## Deskundige onderzoek brandveiligheid ligplaats en woonark

**Betreft** : Vuurlastberekening NEN 6090  
**Referentie** : WD/100096/107110  
**Project (-code)** : 100018  
**Datum** : 31 augustus 2015  
**Versie** : V1.2

Datum: 16 september 2015  
Briefnr: VR/UIT/15-02773  
Betreft: Zaaknummer Z/VRGZ/15001553  
Advies omgevingsvergunning  
bouwen Waalbandijk 68a  
Beneden-Leeuwen  
Opstellen advies

Datum: 12-4-2016  
Briefnr: VR/UIT/16-04926  
Betreft: Zaaknummer Z/VRGZ/16005009  
Advies omgevingsvergunning  
bouwen  
Opstellen advies

**bovenaanzicht trap**

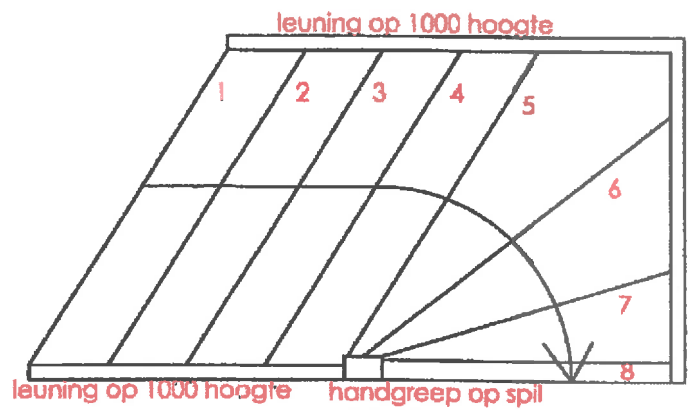
**De onderste trap (zie foto 2 en 3) krijgt een tweede leuning op vereiste hoogte van 1 m, rechts van de trap en een lange metalen handgreep op de draalspil van de trap (zie ook bijgevoegde brief met tekening van de aannemer).**

**Ad 2: Een noodverlichting, geplaatst op een plafondbalk in de hal, precies boven de scheiding van de twee trappen, zal beide trappen kunnen uitlichten, in geval van uitvallende stroom (Zie foto 4 en bijgevoegde brief van de aannemer).**
